# Mémoire de l'étude d'impact

## Liste des modifications et compléments apportés à l'étude d'impact du projet photovoltaïque de Saint-Pierre-la-Cour (53)

Projet porté par la société KERNUM

Version du 12.10.2021

Thématique	Chapitre	Page de l'étude d'impact modifiée/complétée
Electromagnétisme	II.1 Situation géographique et foncière du projet	Page 21 – modification du plan de masse présenté

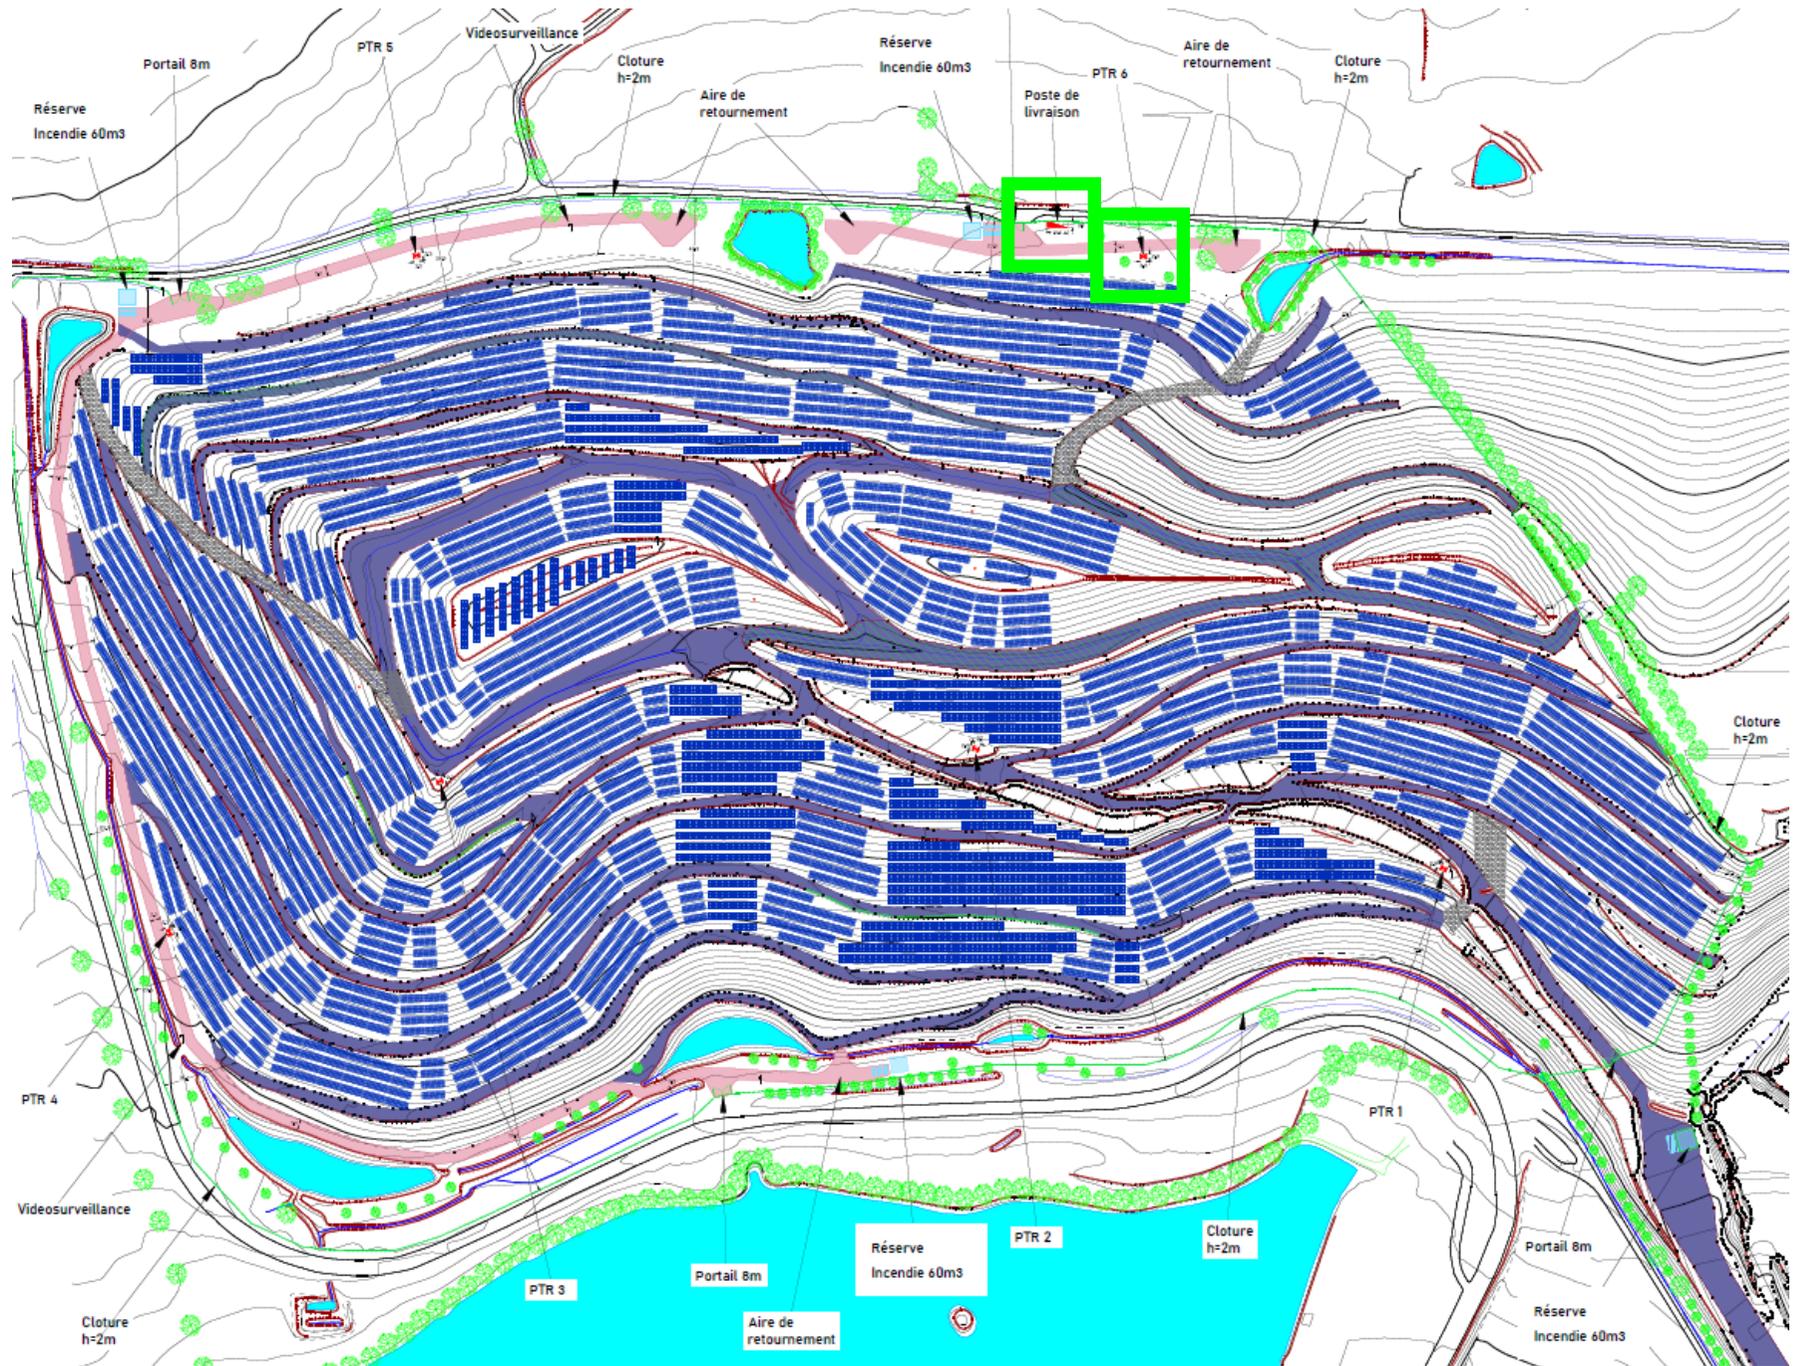
Suite à cette étude, les emplacements d'un poste transformateur et du poste de livraison au sein de l'emprise du projet sont revus comme suit afin de réduire les émissions électromagnétiques dans l'environnement au projet au regard du passage d'eaux souterraines à hauteur de ces éléments.

En encadré  
rouge :  
localisation  
initiale du poste  
de livraison et  
du PTR6

En encadré vert :  
nouvelle  
localisation

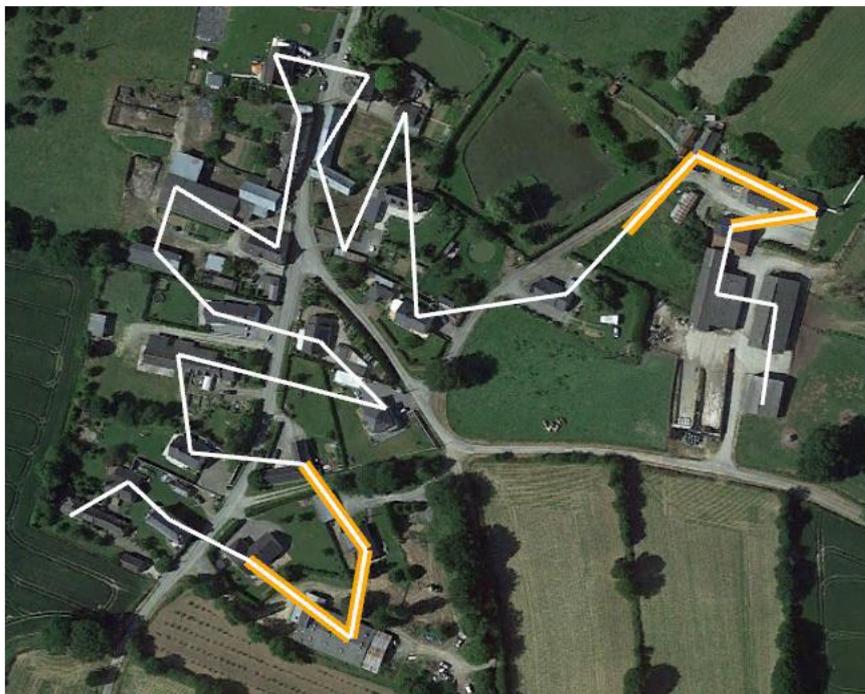
Une étude de réverbération sur les hameaux de la Touche et de la Grande Roche a été réalisée afin d'identifier les régions de l'espace concernées par la réflexion des rayons du Soleil sur les modules photovoltaïques en fonction de la date et de l'heure. La figure suivante présente en cyan et bleu la localisation des hameaux de la Touche et de la Grande Roche pour lesquels le risque d'éblouissement a été étudié.

- En l'absence de risque d'éblouissement pour le hameau de la Grande Roche.
- Le hameau de la Touche présente un risque d'éblouissement pour les deux zones indiquées en orange dans la figure suivante. Les impacts surviennent le matin, au plus tard 2h30 après le lever du soleil, entre mi-mars et fin septembre.

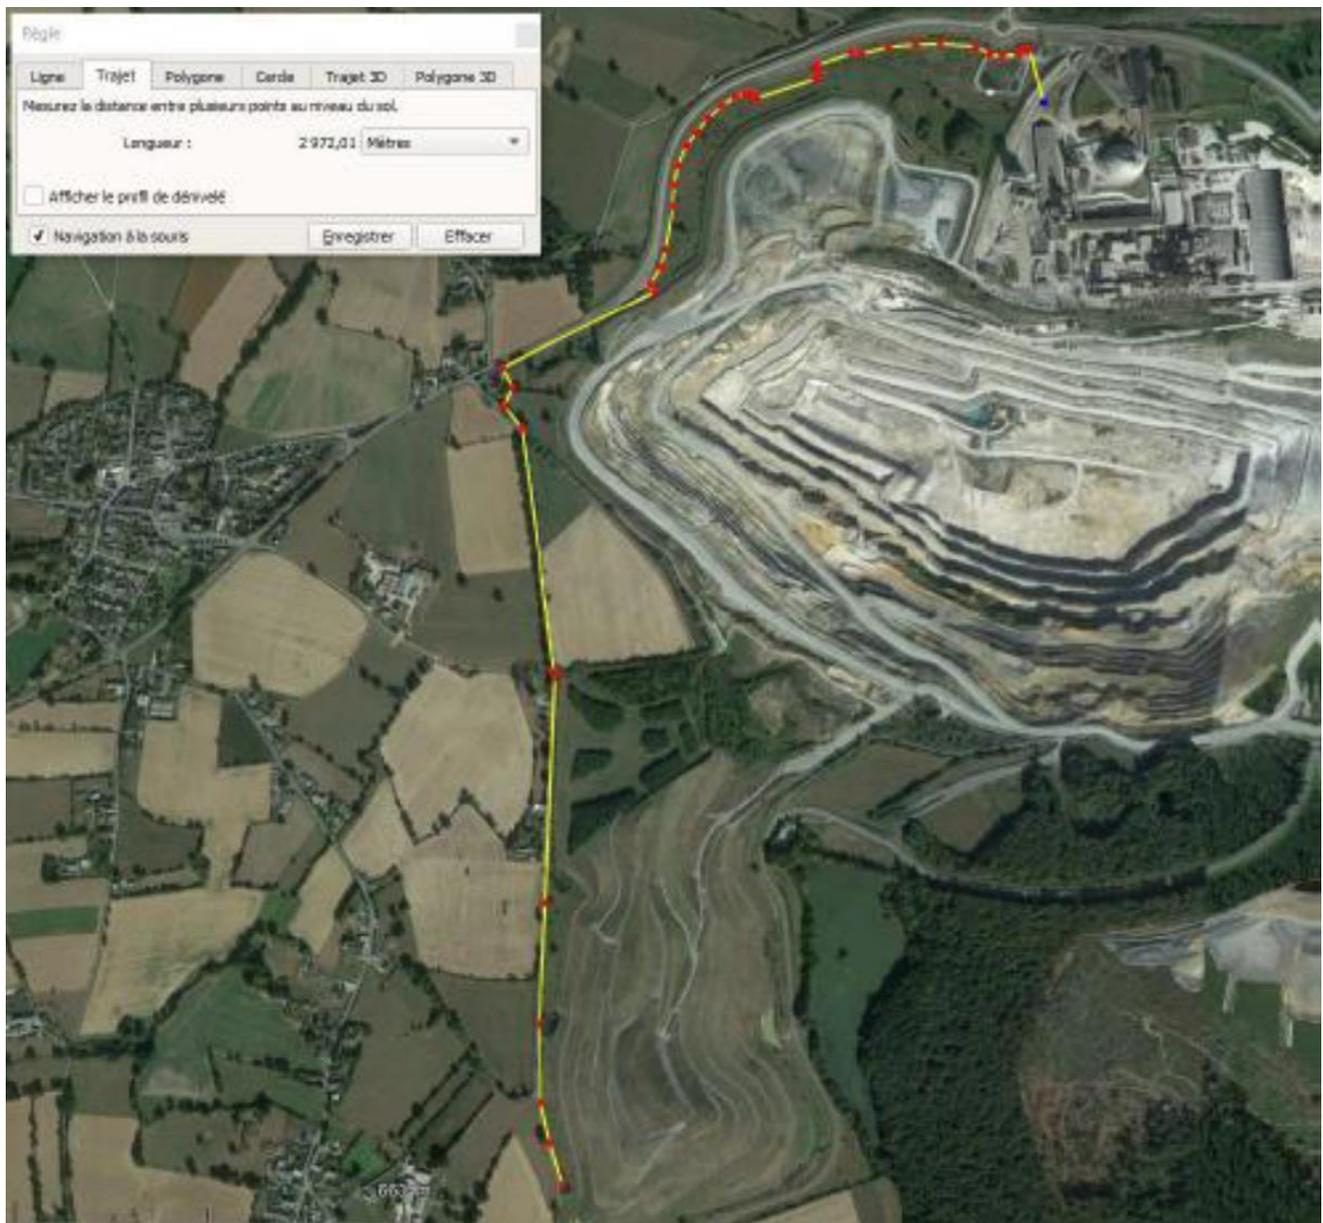
Sur ce dernier point, la société KERNUM a fait appel à un paysagiste indépendant afin de réduire l'impact paysager de son projet sur l'environnement humain périphérique au site. A la consultation du projet, des propositions de plantations arborées ont été émises aux localisations précisées sur la figure suivante.

Les traits longs orangés visibles sur la figure ci-dessus représentent des haies. Les points sont des chênes. Ces derniers seront plantés à un âge compris entre 2 et 5 ans. Il est précisé que la localisation de ces éléments paysagers a été choisie par les riverains parmi les propositions du paysagiste. Celles-ci ont reçu l'accord des particuliers, des mairies de Saint-Pierre-la-Cour et de Bréal-sous-Vitré ainsi que des propriétaires des terrains concernés notamment en ce qui concerne les plantations prévues aux abords Sud du projet dont les terrains appartiennent à la commune de Saint-Pierre-la-Cour.

Thématique	Chapitre	Page de l'étude d'impact modifiée
Raccordement électrique	III.2.2 Les éléments électriques	Figure 15 de l'étude d'impact présentée en page 31.

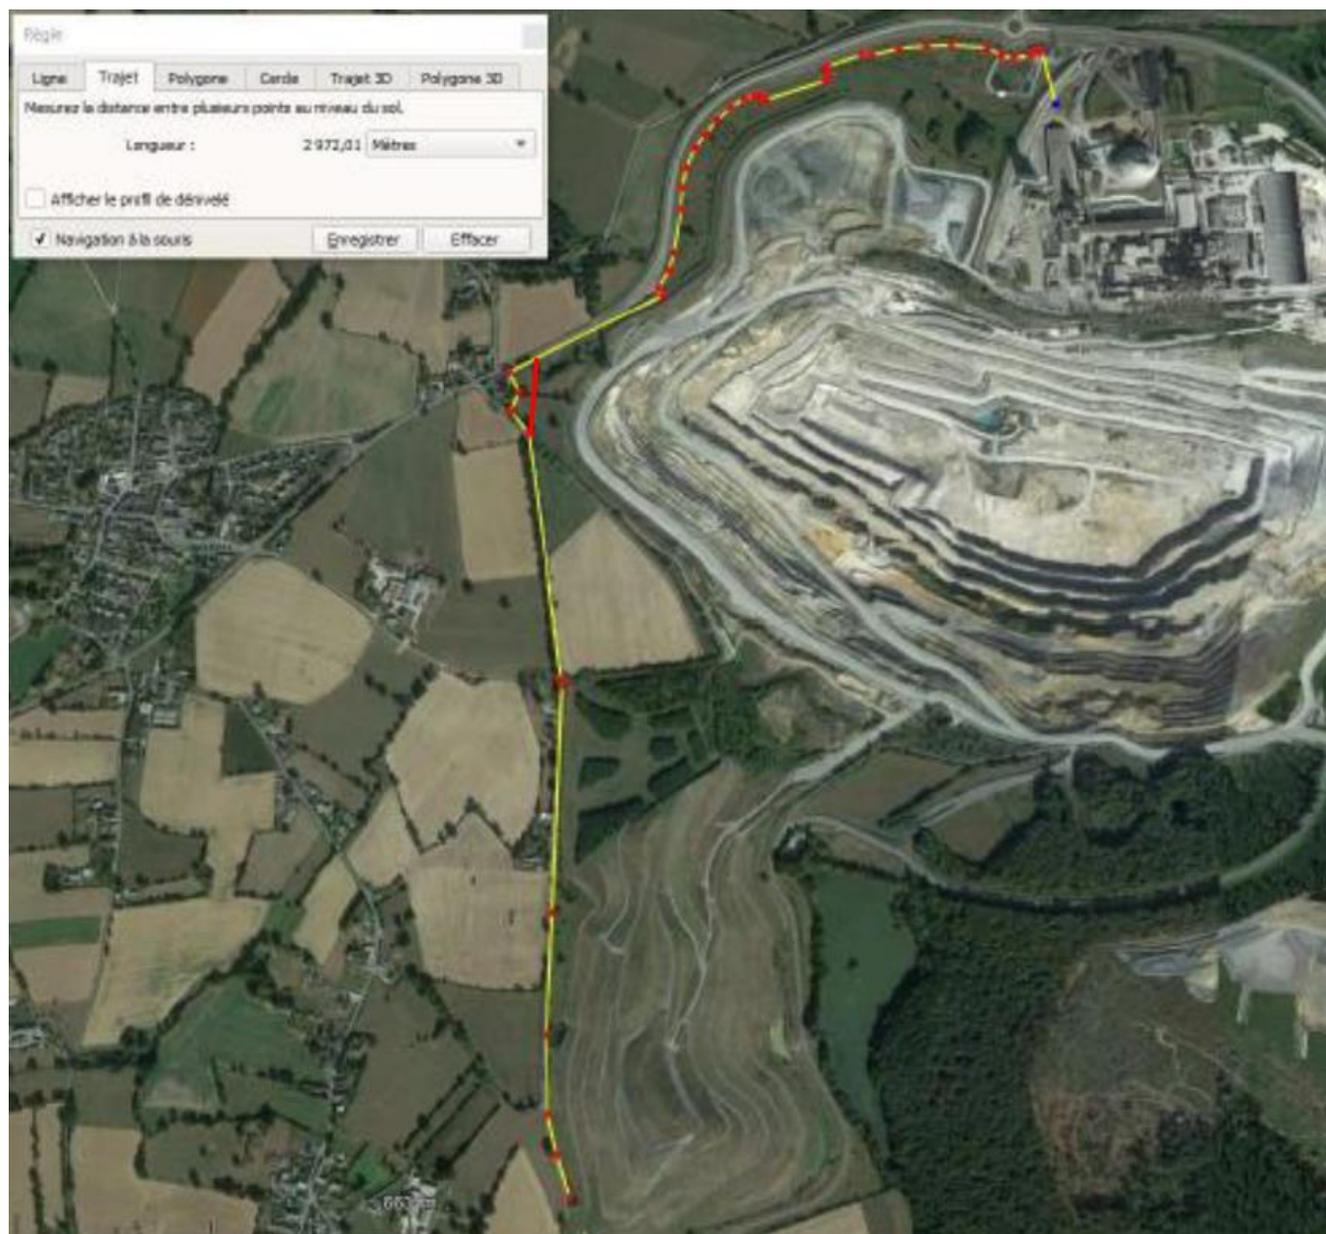
Tel que présenté ci-dessous et suite aux recommandations du géobiologue mandaté pour l'analyse du risque électromagnétique, celui-ci est revu en conséquence afin d'éviter de longer le jardin d'une habitation à l'Ouest du tracé. Cette modification du tracé est prévue sur des terrains appartenant à la société LAFARGE HOLCIM CEMENTS.

### Raccordement prévu dans l'étude d'impact

Raccordement revu postérieurement au dépôt de l'étude d'impact (droite rouge)
